改善箇所説明図①②

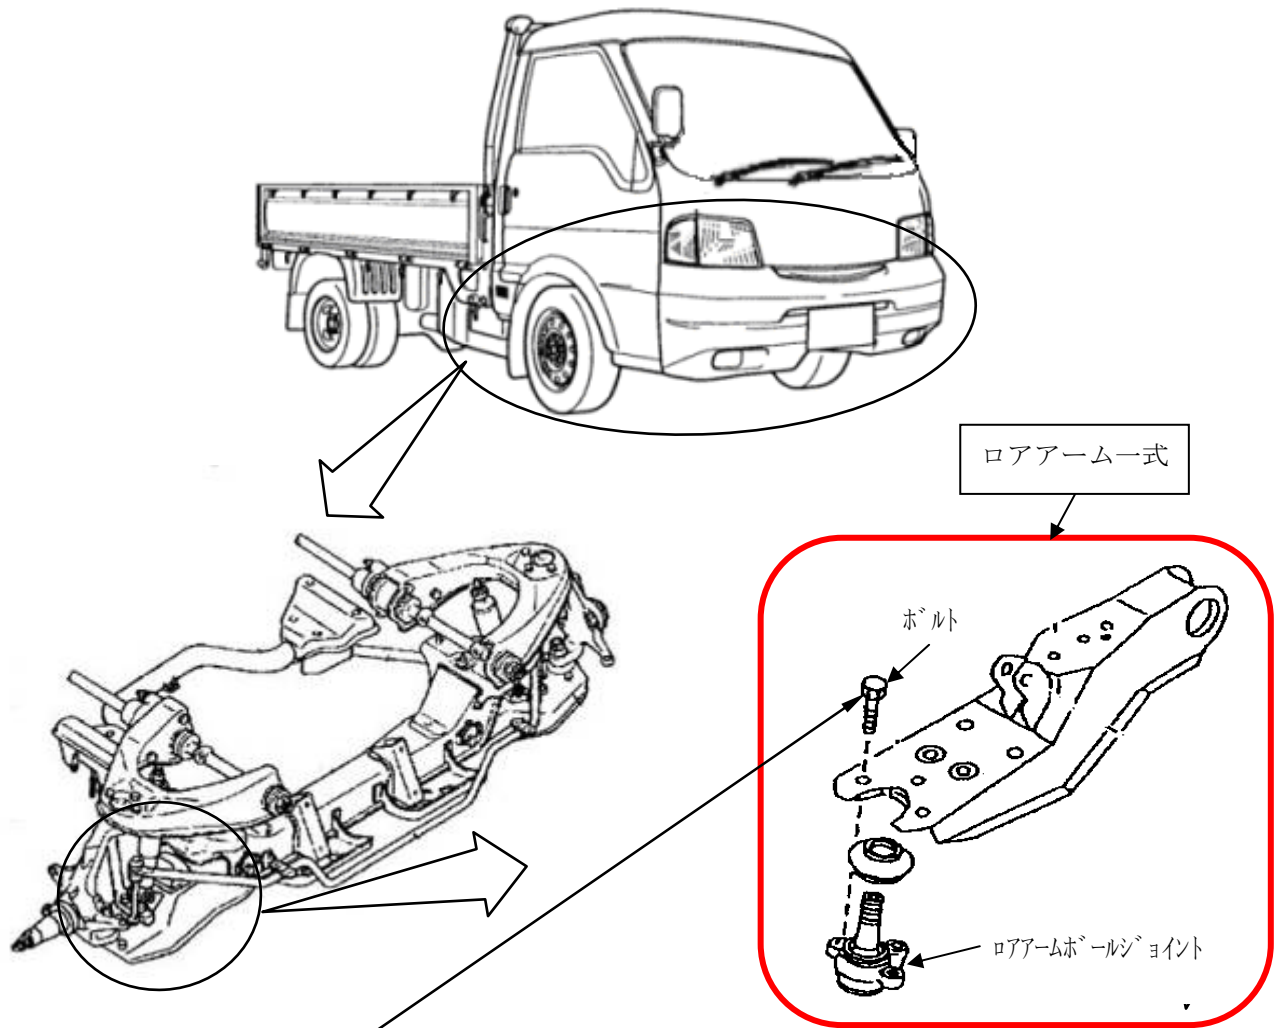
基準不適合発生箇所

- ①フロントサスペンションにおいて、ロアアームとロアアームボールジョイントの組み付け工程が不適切なため、ボルトの締め付け力が不足するものがある。そのため、そのままの状態で使用を続けると、当該ボルトが緩み、最悪の場合、当該ボルトが折損し、走行不能となるおそれがある。
- ②リコール届出番号1821の市場措置において、ロアアーム、またはロアアームボールジョイントを交換した場合のボルトの締め付け方法が不適切なため、ボルトの締め付け力が不足するものがある。そのため、そのままの状態で使用を続けると、当該ボルトが緩み、最悪の場合、当該ボルトが折損し、走行不能となるおそれがある。

全車両、当該ボルトの締め付け状態を点検し、当該ボルトとロアアーム表面に隙がある、または当該ボルトが脱落や折損している場合は、ロアアーム一式を新品と交換する。なお、当該ボルトとロアアーム表面に隙がない場合は、規定のトルクで締め付ける。

識別：運転席取付け用ブラケットの右前側ブラケットに白色ペイントを塗布する。
